前回(8/28)の部会における渡邊委員からの以下の質問について、当社の回答を補足し、改めて整理した。

前回(8/28)の部会における質疑の補足(2/4)

図1 監視試験片位置の概念図

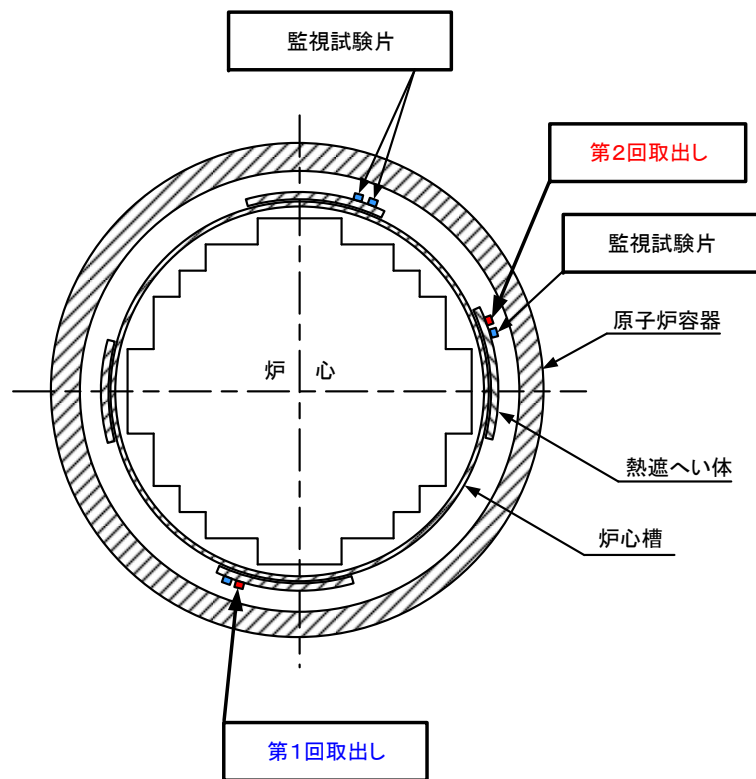
- ✓ 中性子照射量は計算によって評価されているが、計算結果の妥当性をどのように確認しているのか。具体的には、原子炉容器炉内については監視試験片位置(線量計)で実測もされており間違いはないと思うが、原子炉容器外について正しい評価となっているのか。

伊方発電所3号機においては、監視試験片位置(線量計)にて実測し、その実測値と解析値を比較した結果、実測値と解析値はほぼ一致し、解析値が保守的な値となっている。

原子炉容器内の監視試験片位置(図1参照)における実測値と解析値を比較した結果、表1に示すとおり中性子照射量の実測値と解析値がほぼ一致しており、解析値が保守的な値となっている。
